*Ministero dell'Ambiente e della Sicurezza Energetica*

Commissione Tecnica di Verifica dell'Impatto Ambientale – VIA e VAS

**Parere n. 514 del 9 ottobre 2023**

<b>Progetto:</b>	<p style="text-align: center;"><b>Parere Tecnico Proroga Provvedimento VIA</b></p> <p><b>Progetto di un impianto eolico da 39,1 MW da realizzarsi nel Comune di Calitri (AV) ai sensi dell'art. 23 del Dlgs. 152/2006 e ss.mm.ii.</b></p> <p style="text-align: center;"><b>ID_VIP: 4853</b></p>
<b>Proponente:</b>	<p style="text-align: center;"><b>Parco Eolico di Calitri S.r.l.</b></p>

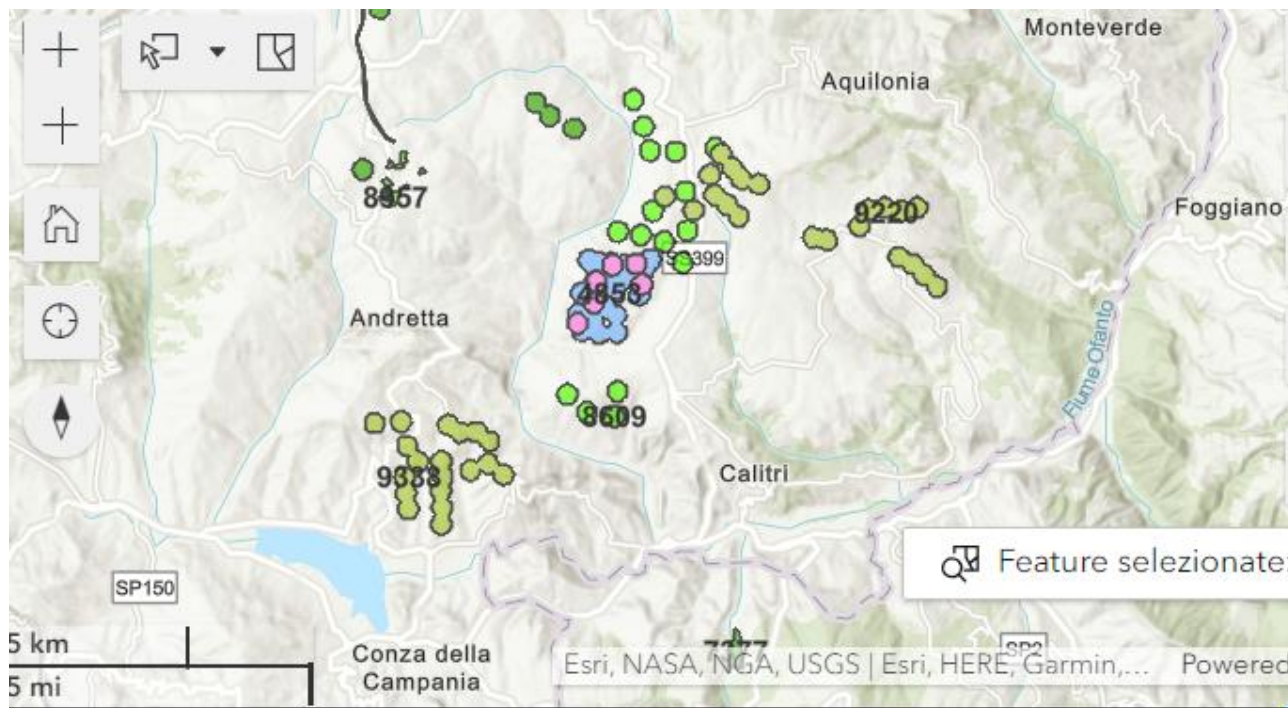
- dalla data della pregressa valutazione di impatto ambientale, che non è stata seguita dalla realizzazione dell'impianto. sono legittimamente state presentate ed avviate altre iniziative progettuali che determinano un cumulo potenziale degli impatti sulle matrici ambientali, con anche sovrapposizioni tra diverse tipologie impiantistiche, da tenere in considerazione quanto agli impatti cumulativi, maggiori rischi da eventi anomali, mitigazioni, compensazioni; senonchè anche tali elementi e progetti, di cui si fornisce un quadro cartografico indicativo, elaborato d'ufficio dalla Commissione, non vengono adeguatamente valutati dal Proponente;
